# **HENVENDELSER MODTAGET I HØRINGSPERIODEN**

## **FORSLAG TIL LOKALPLAN VIBENSHUS RUNDDEL VEST MED TILHØRENDE FORSLAG TIL KOMMUNEPLANTILLÆG**

### **Høringssvar**

Offentlig høringsperiode fra den 16. maj til den 16. august 2019.

Kortudsnit for lokalplanområdet:

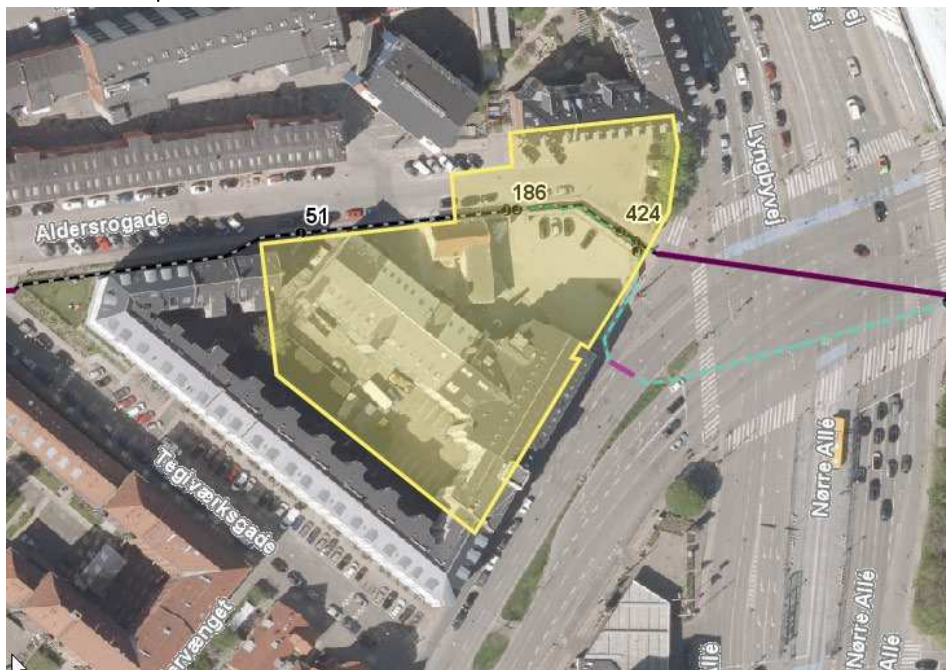
Eltransmission ejer og driver et 132 kV elkabelanlæg, som er placeret i den sydlige side af Aldersrogade og delvis inde på den ene af de matrikler som lokalplanforslaget vedrører. Hvor kabelanlægget er placeret i vejareal er kablet beliggende som gæst i forhold til vejformål. Hvor kabelanlægget er placeret på privat matrikel er kablet placeret uden tinglyst deklARATION. Kablet forbinder hovedtransformerstationerne på Bellahøj med Svanemølle Koblingsstation beliggende i Nyborggade, København Ø.. Jordkablet er på nedenstående kortudsnit vist med sort stiplede linje. Hvor kablet ligger i kabelblok fremgår det med violet farve. Planområdet er vist med gul farve.

Kortudsnit for det omlagte kabel:

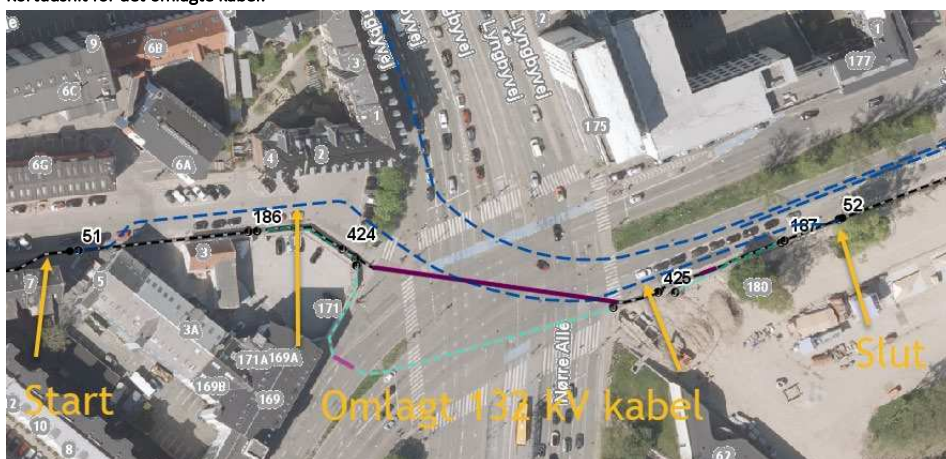
Foranlediget af det forestående byggeri har Energinet påbegyndt omlægning af kabelanlægget således at det ikke vil være placeret på de matrikler der omfatter de områder, i hvilke der i henhold til lokalplanforslaget gives mulighed for opførelse af nyt byggeri.

Kabelanlægget omlægges således at det omlagte kabel placeres fra det nuværende kabels placering udfor Aldersrogade 7 og herfra føres det ud i vejarealet for Aldersrogade og frem til det nuværende kabels placering ved Jagtvej 182 – vist på nedenstående kortudsnit.

Energinet vil anmode om at der i den nærmere planlægning af anlægsarbejder for byggeriet af de kommende bygninger vil blive taget **hensyn til kabelanlæggets tilstedeværelse** nær byggefeltene, herunder arbejder i vejareal - både i og udenfor det område der er afgrænset af lokalplanområdet, som inddrages til evt. byggegrube, spunsning, placering af jordankre eller lignende, og som udfordrer kablets fortsatte drift og tilstedeværelse.

## Tegning 6c - Træer og beplantning

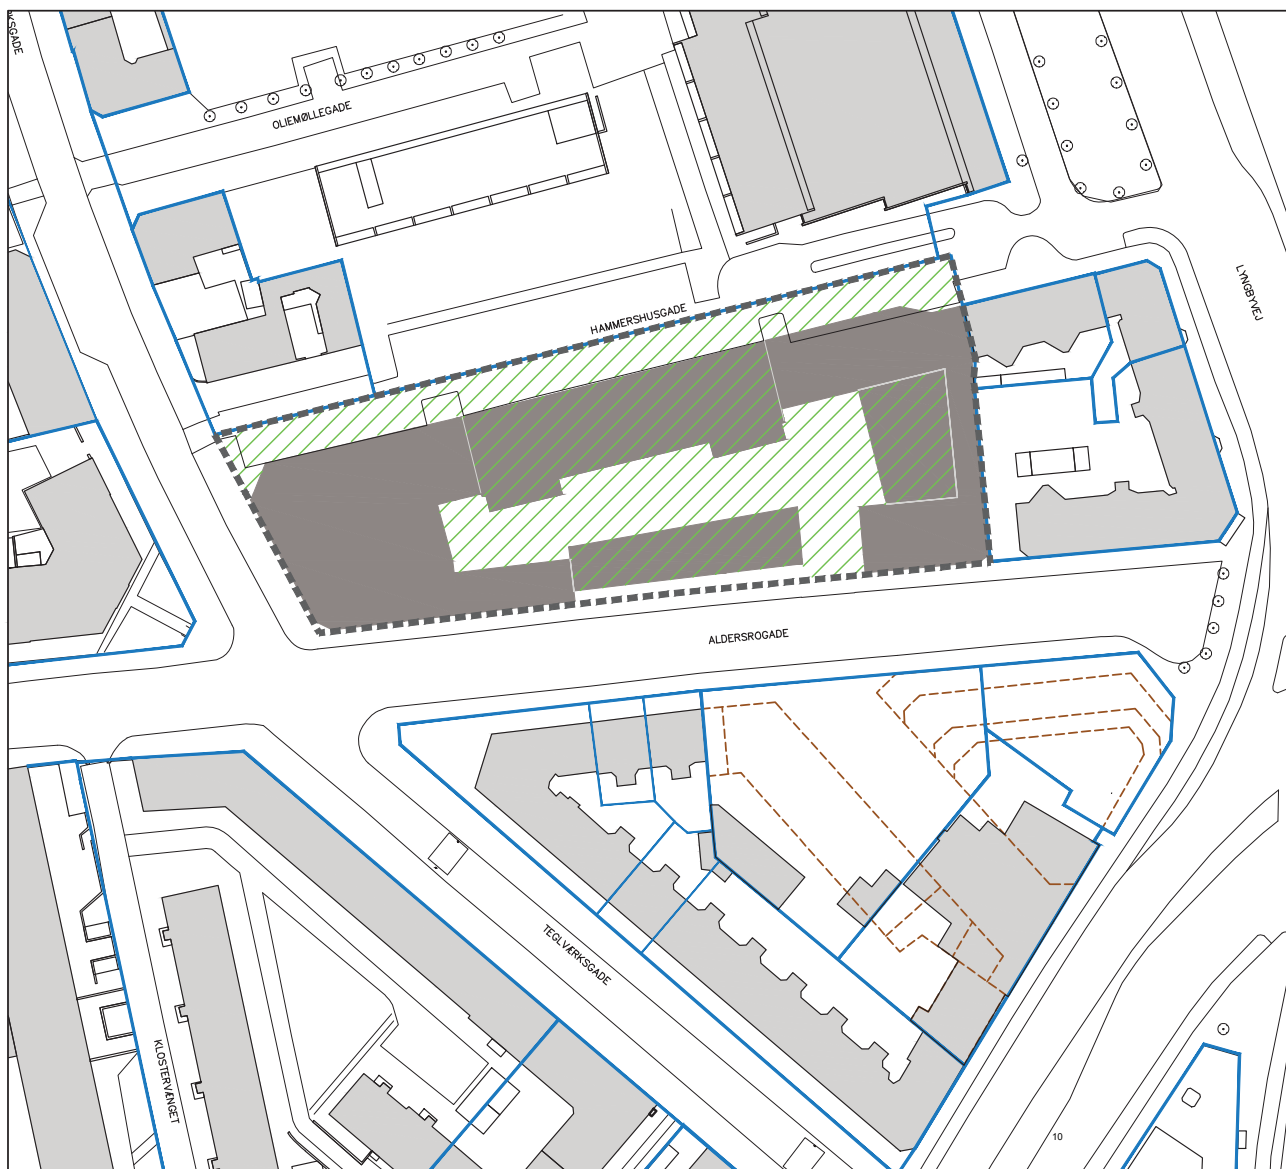
HOFOR har på lokalplanområdet ikke forsyningskritiske ledninger, som bliver påvirket af de planlagte byggefeltet. Til gengæld er det i lokalplanforslagets tegning 6c specificeret, hvor mange træer der skal plantes på angivne arealer. Det er ikke en robust løsning, at placere træer oven på forsyningsledninger og anlæg, da indtrængende rødder vil skade ledninger og anlæg, og dermed væsentligt reducere levetiden for ledninger og anlæg. Derfor bør HOFOR inddrages i det kommende arbejde med at realisere lokalplanen med tilhørende kommuneplantillæg, så der både skabes plads til forsyning og træer.

Det bør endvidere bemærkes, at det ikke er optimalt, at angive træer og begrønningselementer uden også at præcisere placeringen. Dette skyldes, at det er usikkert, om der rent faktisk er plads til det angivne antal træer i den tætte by. Derfor anbefales det, at Teknik og Miljøforvaltningen går tilbage til sin tidligere praksis med en præcis angivelse af træer i den enkelte lokalplan alternativt kan man bruge formuleringen "op til xx træer" således, at der er fleksibilitet, og man derved ikke skaber uholdbare løsninger, hvor man er nødt til at placere træer ovenpå forsyningsanlæg eller andre elementer under jorden.
